女川原子力発電所第2号機 工事計画審査資料	
資料番号	O2-他-F-24-0015_改1
提出年月日	2021年8月25日

女川原子力発電所第2号機
地下水位の設定、耐震評価における断面選定
(指摘事項に対する回答)及び
後施工せん断補強筋(CCb工法)の適用性について

2021年8月25日
東北電力株式会社

審査会合における指摘事項一覧

3.11地震の検証解析結果と矢板護岸の水平変位実測値の比較

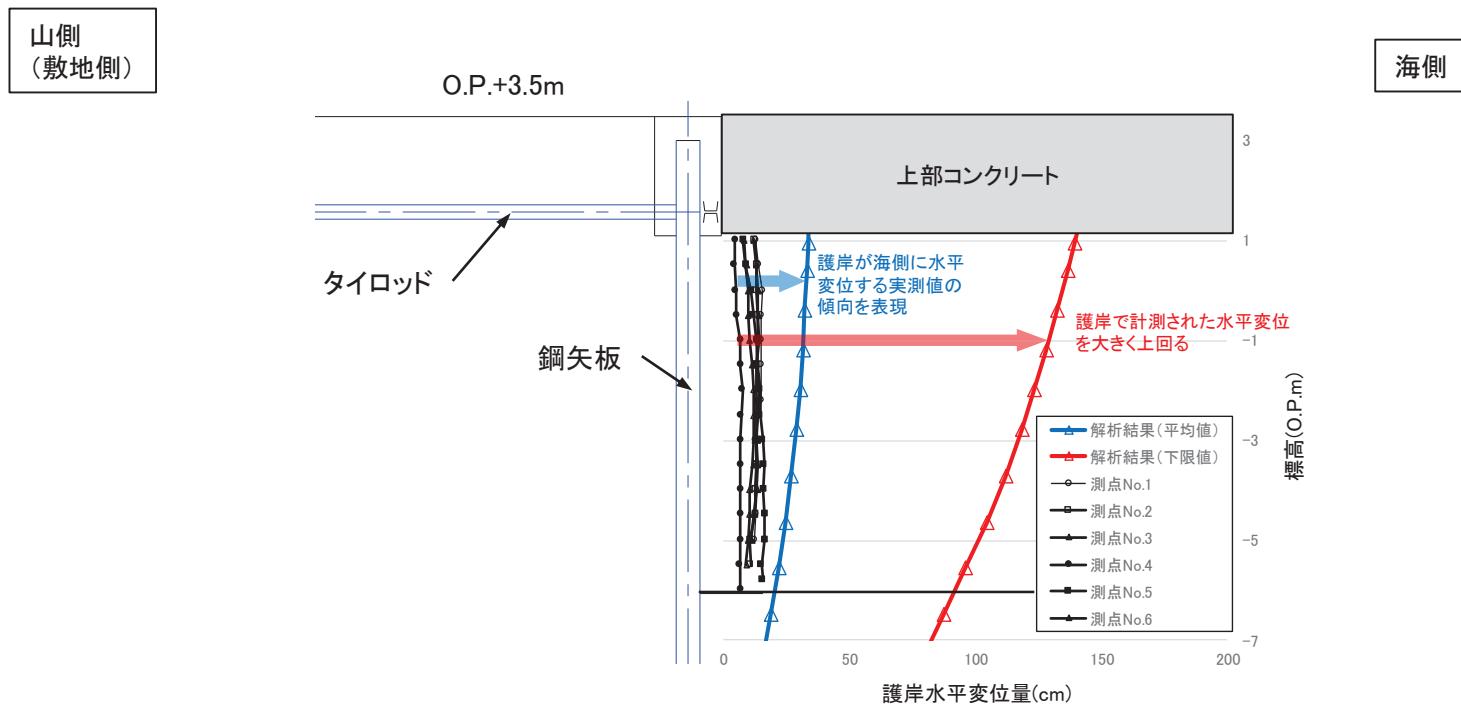
3.11地震後に発電所敷地の護岸で計測された水平変位を踏まえ、有効応力解析の妥当性及び液状化強度特性の保守性について検証し、説明すること。

- 液状化強度特性を平均値としたケースにおいては、矢板護岸が海側へ水平変位を生じる実測値の傾向を解析上で表現できていることから、有効応力解析を用いた評価は妥当であると判断した。
- 液状化強度特性を下限値としたケースにおいては、耐震評価上、側方流動の影響を考慮する観点において、矢板護岸の残留水平変位実測値を大きく上回る結果が得られていることから、女川の液状化強度特性の設定(液状化強度試験の下限値)は保守的な設定であると判断した。

評価対象(1) の評価結果

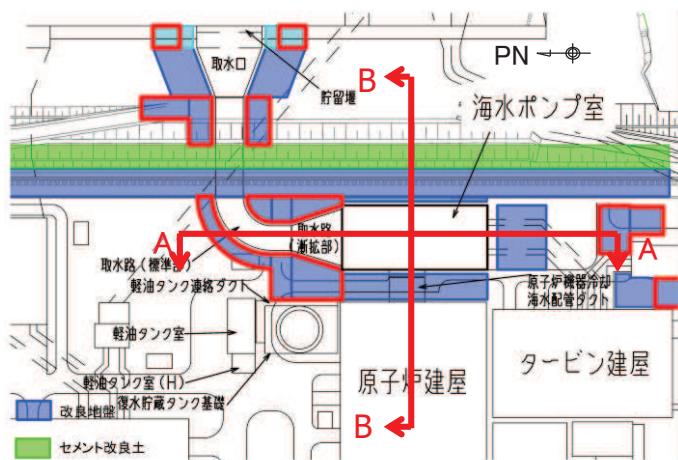
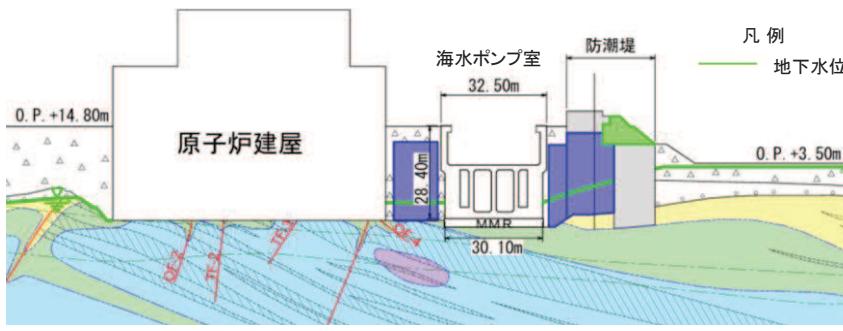
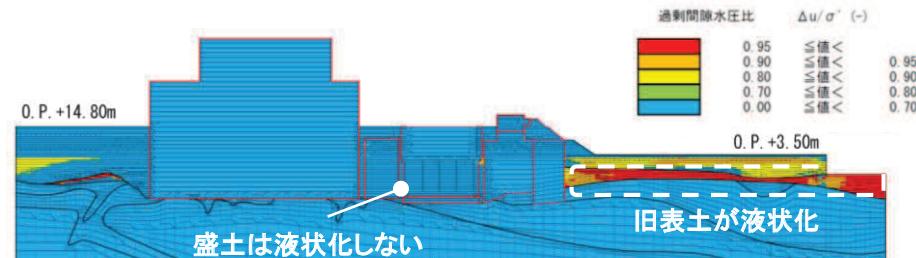
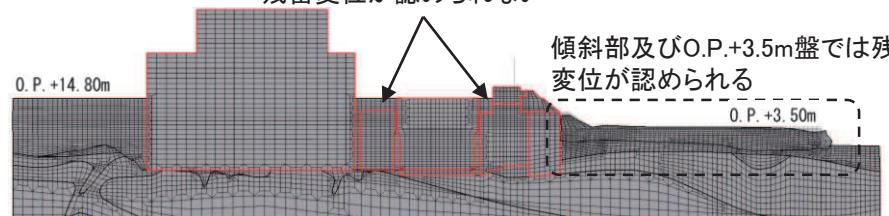
解析手法選定フロー④における液状化等の影響を受けないことを定量的に確認できた施設について、影響を受けなかった要因を分析した上で、評価結果を説明すること。

- 評価対象(1)であるO.P.+3.5m盤の液状化の影響を確認するため、海水ポンプ室を通る防潮堤B-B断面の有効応力解析結果を引用する。
- O.P.+3.5m盤では、旧表土が液状化し、残留変位が認められたが、海水ポンプ室が設置されるO.P.+14.8m盤では、残留変位が認められず、O.P.+3.5m盤の液状化の影響は及ばないと判断した。
- 海側護岸の液状化と斜面の側方流動は、防潮堤の設置及び海水ポンプ室周辺の地盤改良効果により、海水ポンプ室には影響は及ばないと分析した。

B-B断面の有効応力解析による過剰間隙水圧比分布では、傾斜部の下方を含むO.P.+3.5m盤の旧表土が液状化している。
海水ポンプ室近傍の盛土は液状化していない。

照査値最大ケースの最大過剰間隙水圧比分布（断面②）

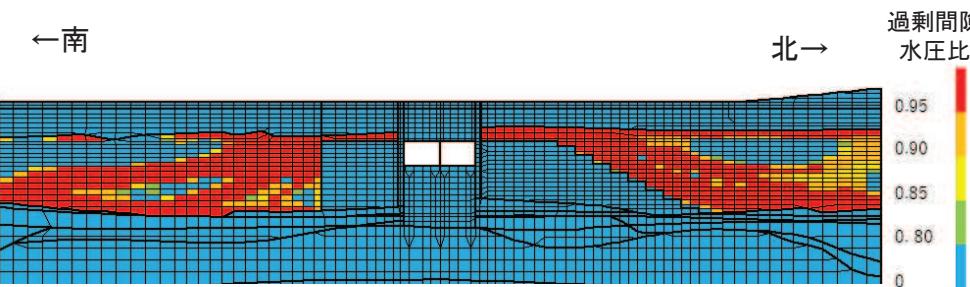
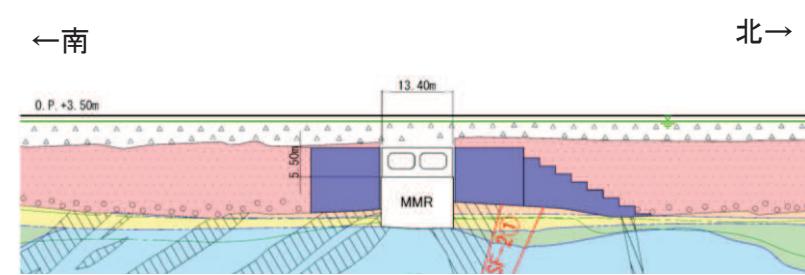
解析手法選定フロー⑤で示す施設について、地盤改良及び後施工せん断補強筋等の効果を踏まえた耐震評価の結果並びに浮上りの評価及び地下水位が低い場合の影響評価の結果を説明すること。

- 有効応力解析の結果、防潮堤より海側の断面においては、地下水位以深の旧表土の広範囲に液状化が発生している。地下水位が地表面近傍にあり、液状化が発生しやすい断面②の最大過剰間隙水圧分布比を下図に示す。
- 構造強度を有すること、通水機能を有することの確認において、基準地震動Ssに対する全応力解析と有効応力解析の照査値を比較すると、曲げ・軸力系の破壊、せん断破壊の照査とも、ほぼ同等の結果となった。
- 両解析手法において、曲げ・軸力系の破壊、せん断破壊の照査とともに、許容限界を下回ることを確認した。

原子炉建屋基礎版 解析モデル

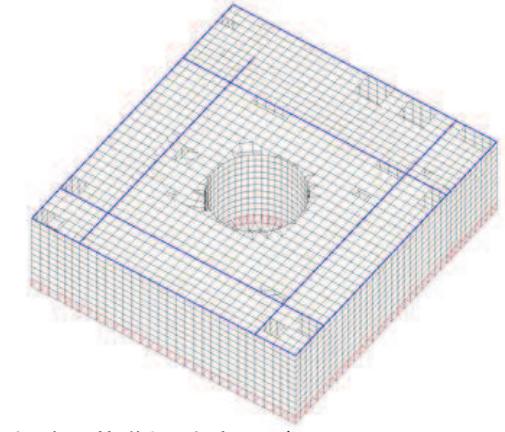
設計用地下水位を高めに設定していることを踏まえ、地下水位が低い場合の影響を整理して説明すること。

- 原子炉建屋基礎版の評価において、浮力の算定にあたっては、既工認実績も踏まえて、地下水位を基礎版中央レベルに設定している。一方で、浸透流解析の結果は原子炉建屋基礎版よりも低い位置であることから、パターンAとして地下水位を基礎版下端レベルに設定した場合の影響を検討した。
- 検討の結果、鉛直方向上向きのケースでは発生値は減少傾向にあり、鉛直方向下向きのケースでは発生値は変わらない結果となった。いずれのケースでも発生値は許容限界を下回っており、地下水位の変化が原子炉建屋基礎版が有する耐震性への影響は無いことを確認した。
- なお、接地圧の評価においては、地下水位を考慮しないSRモデルによる地震応答解析結果を用いて評価を行うため、評価結果への影響はない。
